## 改善箇所説明図

## 不具合の内容

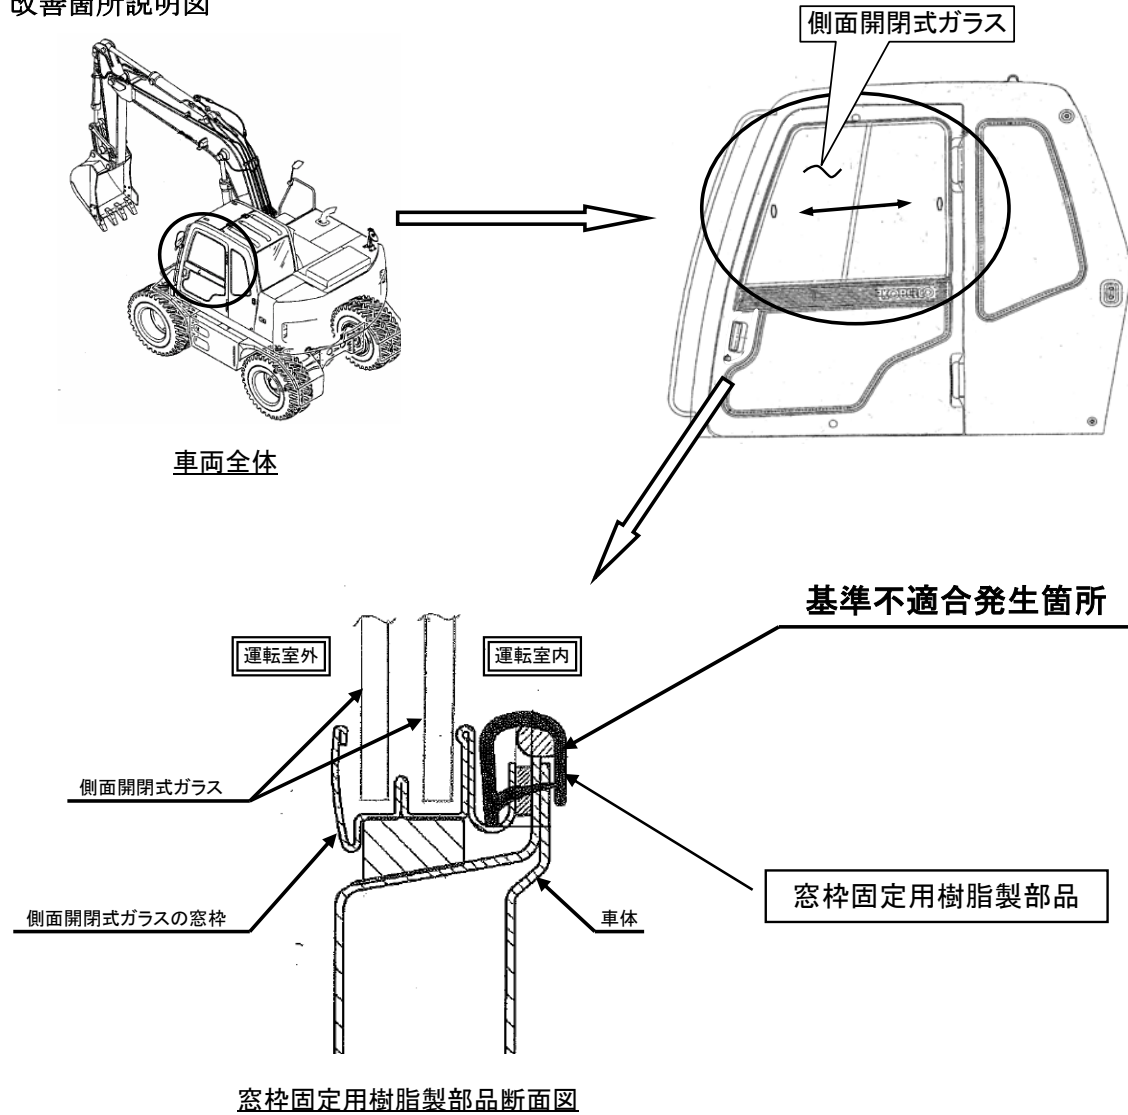
運転席側面開閉式ガラスの窓枠と車体とを固定する樹脂製部品の固定方法が不適切なため、窓枠が確実に固定されていないものがある。そのため、そのまま使用を続けると、走行時の振動等により樹脂製部品が外れ、最悪の場合、走行中に窓枠が脱落し、他の交通の妨げとなるおそれがある。

全車両、樹脂製部品を接着剤で固定する。また、樹脂製部品を点検し損傷しているものは、新品と交換する。

識別：運転席ドア開口部のドアストライカー付近に No. 1999のステッカーを貼付する。
